[ID_VIP 8185] – Progetto per la Realizzazione di un impianto fotovoltaico denominato “Sardinia Agrivolt” della potenza di 99.792 MW in Comune di Uta (CA) località “Su Coddu de sa Feurra”.

Procedura riferita alla VIA, ai sensi del D. Lgs. 152/2006 - art. 23 (PNIEC).

Proponente: IPC Agrivolt srl

Richiesta integrazioni al SIA e alla documentazione di progetto.

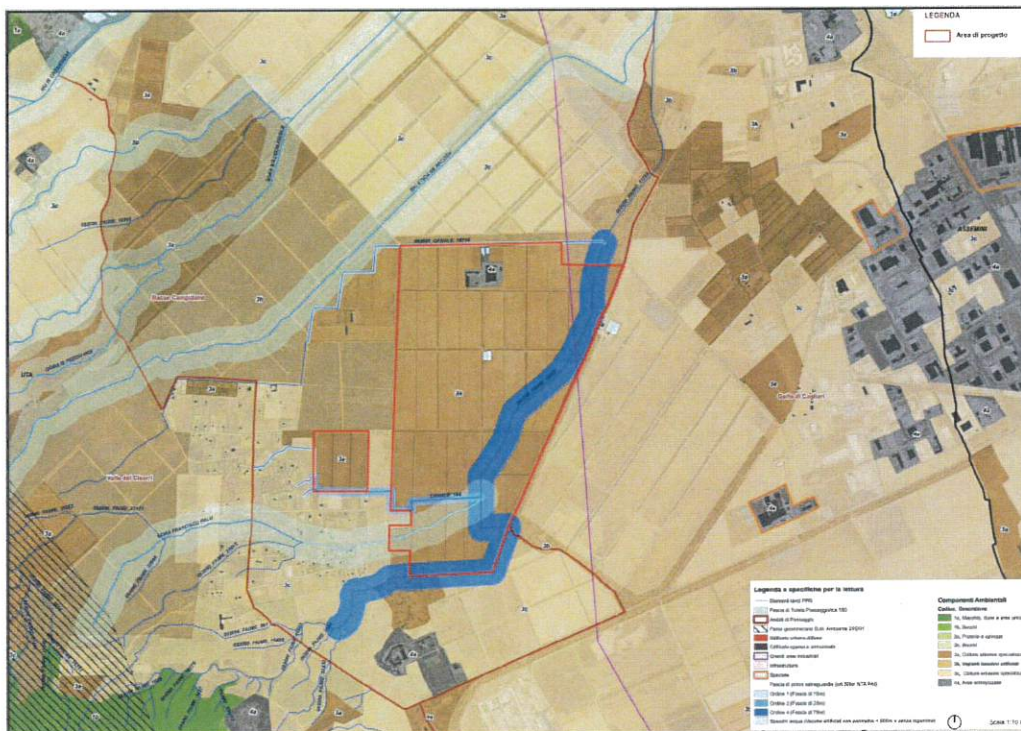
7. considerato che l'intervento **interferisce con il corso d'acqua Gora Franciscu Palu**, si chiede di indicare le valutazioni compiute in riferimento agli impatti significativi e negativi del progetto di cui trattasi rispetto al corso d'acqua predetto;

Individuazione degli ulteriori impianti in valutazione

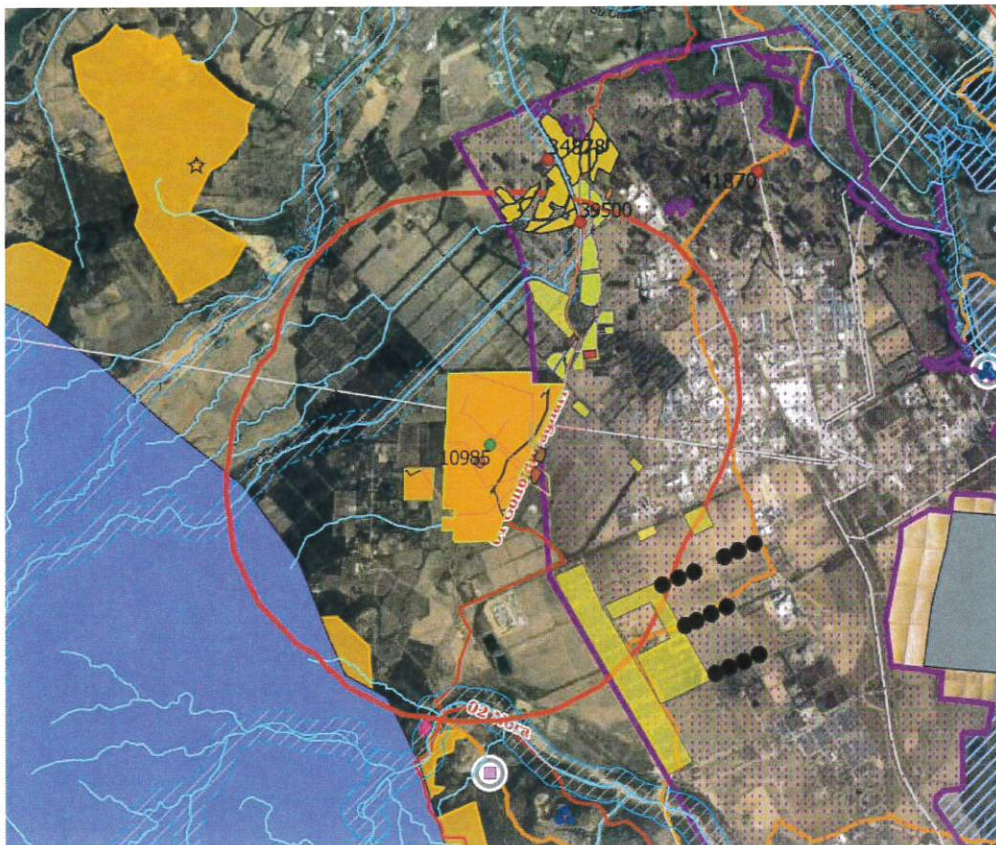
9. preso atto di quanto riportato dal Proponente nel SIA ovvero che "... Allo scopo di valutare gli impatti ... è stata considerata la presenza di altri progetti di impianti fotovoltaici già realizzati nell'area vasta, più vicini alle aree in progetto, nonché quelli in fase di autorizzazione ..." e di quanto di conseguenza affermato ossia che "... ci sia una situazione nello stato di fatto decisamente inferiore rispetto al limite massimo fissato ... " per la realizzazione di impianti fotovoltaici considerato tuttavia per aree definite "... industriali, artigianali, di servizio ..." (cfr. p. 197), si deve evidenziare che solo una minima parte dell'impianto di cui trattasi ricade in area industriale e che risultando tuttavia in valutazione ulteriori impianti FER rispetto a quelli indicati dal Proponente, pertanto, si chiede di **voler rivedere le proprie considerazioni circa gli impatti cumulativi** alla luce di quanto evidenziato dalla Scrivente;
